改善箇所説明図

助手席用エアバッグインフレーター

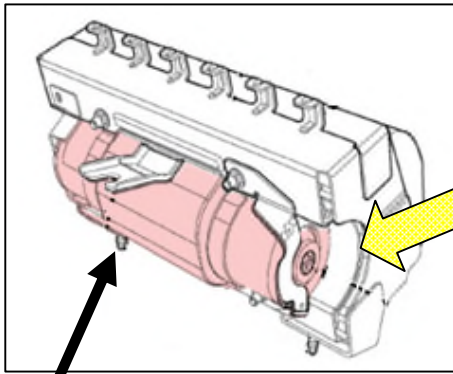
基準不適合発生箇所

助手席用のエアバッグのインフレーター(膨張装置)において、ガス発生剤の吸湿防止が不適切であった場合、高い湿度の環境下で大きな温度変化を繰り返すと、ガス発生剤が劣化することがある。そのため、エアバッグ展開時にインフレーター容器が破損するおそれがある。

全車両、助手席用エアバッグのインフレーターを対策品と交換する。
なお、対策品の準備に時間を要することから、まずは全ての使用者に対しダイレクトメールにより連絡し、対策品が準備できた段階で再度連絡し、交換作業を行う。
識別：運転席ドアロック・ストライカー下部固定ボルトに黄色ペイントを塗布する。
